Mitteilung Nr. 329-014

Technical note No. 329-014

Gegenstand: subject:	senkrechte Bremsklappenantriebswelle im Rumpf vertical airbrake steering tube in the fuselage
Betroffen: affected:	alle mistral-c (Kennblatt-Nummer 329) all mistral-c (german type-certificate-no. 329)
Grund: reason:	Bei einigen Flugzeugen des Typs wurden Risse an den Biegeradien am Haltebeschlag für die l'Hotellierkugelköpfe festgestellt, da die Biegeradien zu klein sind. Bei zwei Flugzeugen ist der Beschlag im Bereich des Kugelkopfes gebrochen. Bei einem Flugzeug ist die untere Halterung der Weile von der Rumpfschale abgerissen. on several mistral-c cracks on the attachment of the l'Hotellier-head occurred. on two gliders of this type the attachment broke in the area of the l'Hotellier-head. on one glider of this type the lower attachment of the steering-tube broke away from the fuselage.
Dringlichkeit: urgency:	Maßnahme 1: Innerhalb der nächsten 10 Betriebsstunden action 1: Within next 10 operating hours Maßnahme 2: Innerhalb von 10 Betriebsstunden (siehe Maßnahmen) oder Dez. 2006 action 2: Within next 10 operating hours (see actions) or December 2006 Maßnahme 3: Innerhalb der nächsten 10 Betriebsstunden act

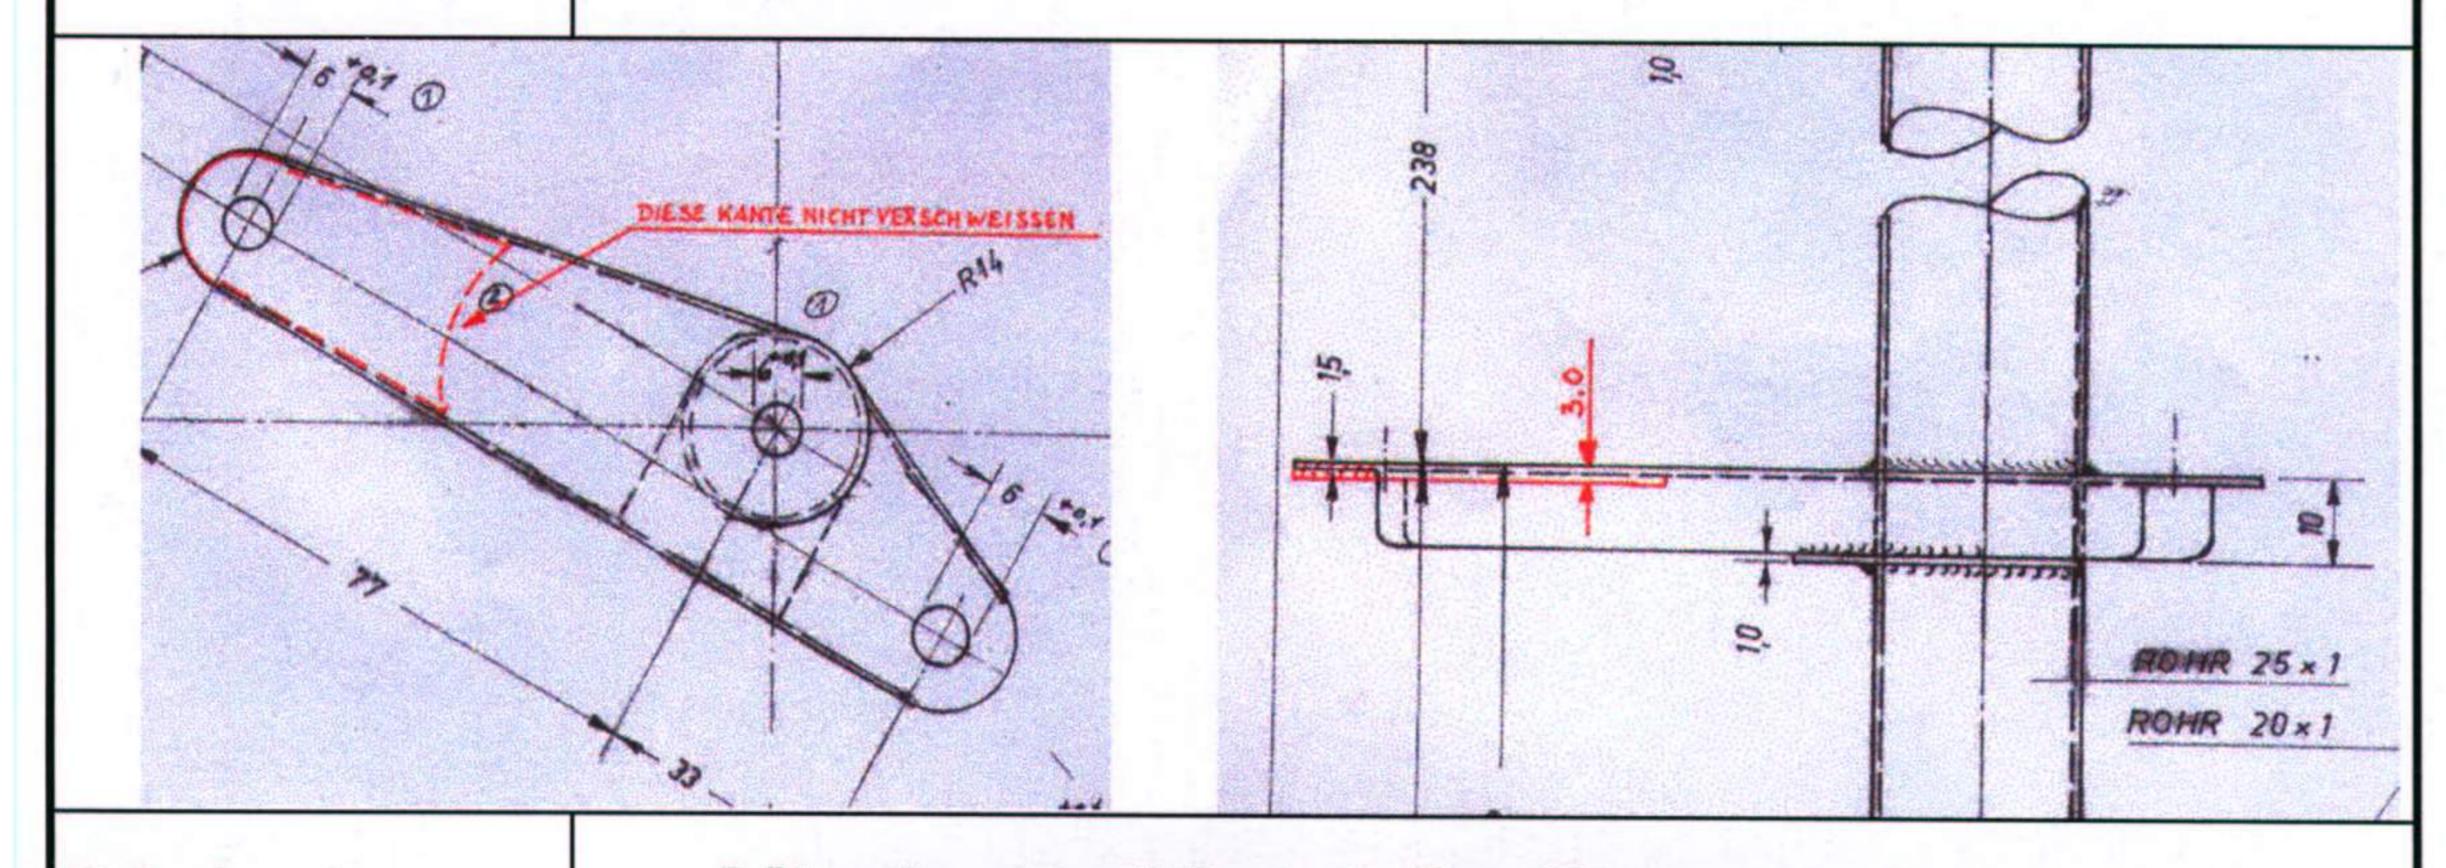
Maßnahme 2:

- Ausbau der Bremsklappenwelle.
- Ausbau der l'Hotellierkugelköpfe.
- 3. Entfernen der Oberflächenbeschichtung im Schweißbereich.
- Einpassen des Versteifungsbleches auf die Innenseite des Blechwinkels (Material Stahlblech 1.7734.4 oder 1.7214.4, 1,5 mm stark). Siehe Bilder unten.

- Verschweißen des Verstärkungsbleches an den Außenkanten (Schweißverfahren: WIG, Zusatzwerkstoff: 1.7734.2); die Kante entlang dem Radius auf der waagerechten Fläche wird nicht verschweißt.

- Bei Rissen an den Biegekanten sind diese mit dem gleichen Verfahren überzuschweißen.
- Bohrung für den l'Hotellierkugelkopf im Versteifungsblech anbringen (von oben durch die bestehende Bohrung).

- 8. Steuerwelle reinigen, grundieren und lackieren.
- 9. l'Hotellierkugelköpfe montieren, dabei die Stoppmuttern erneuern.
- 10. Einbau und Anschließen der Welle.

- Funktionsprüfung (obwohl sich die Position der l`Hotellierkugelköpfe nicht geändert hat, wird eine Prüfung der Bremsklappenausschläge und der –Verriegelung empfohlen).
